Boletim Informativo

Lancia

Musa

Iluminação da luz de controlo do motor.

Carcaça do filtro do combustível:

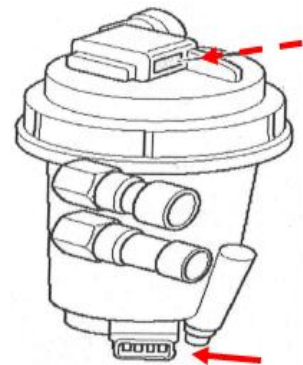
Se nestes veículos for reclamado que a luz de controlo do motor (MIL) brilha e se, adicionalmente, estiver registado o código de avaria P0180 na memória de avarias, este erro pode dever-se a uma falha de contacto no sensor da temperatura do combustível.

Além disso, deve controlar-se a data de fabrico da carcaça do filtro do combustível (foto/ etiqueta, ver seta tracejada). Se o código de fabrico for 2835, deve proceder-se à substituição da carcaça do filtro do combustível.

Aviso: ter atenção à conexão correta do conector.(posição/

ver seta).

Ref. peça sobressalente 46849581

Código do motor: 188A9.000

Ref. peça sobressalente 46849581

Código do motor: 188B2.000 até ano de fabrico \Rightarrow 03/06

Ref. peça sobressalente 51772541

Código do motor: 188B2.000 a partir do ano de fabrico 03/06 \Rightarrow
